通知单

工程名称：中车青岛四方股份公司分布式屋顶光伏电站项目

编号：ZCQD-ZHJL-TZD-004

事由：关于工程质量问题

后附图片：

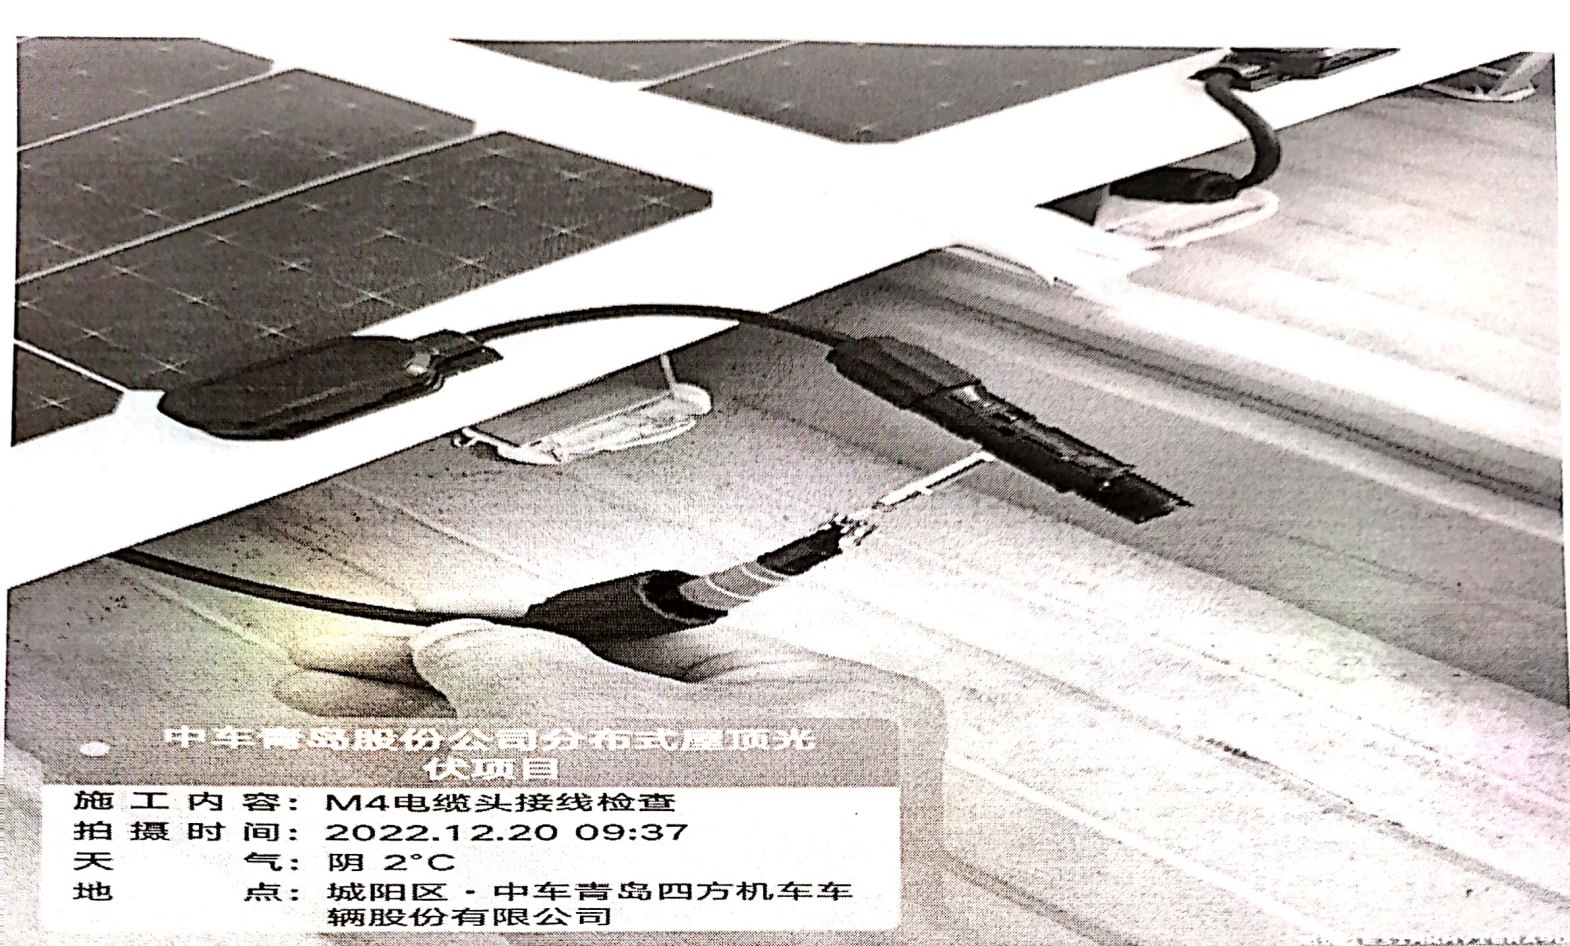
内容：我方(总包蔡经理、分包张工同在现场)于 2022 年 12 月 20 日上午在 C14 施工现场进行组串接线检查，发现一下问题。检查 M4 接线端子 7 个，拽出线鼻子 3 个。拽出电线 3 个。

以上问题电线虚接压线不到位，容易造成电线打火引起火灾，此问题特别严重。要求把所有连接好的跨接线拆除掉重新做。此单需回复
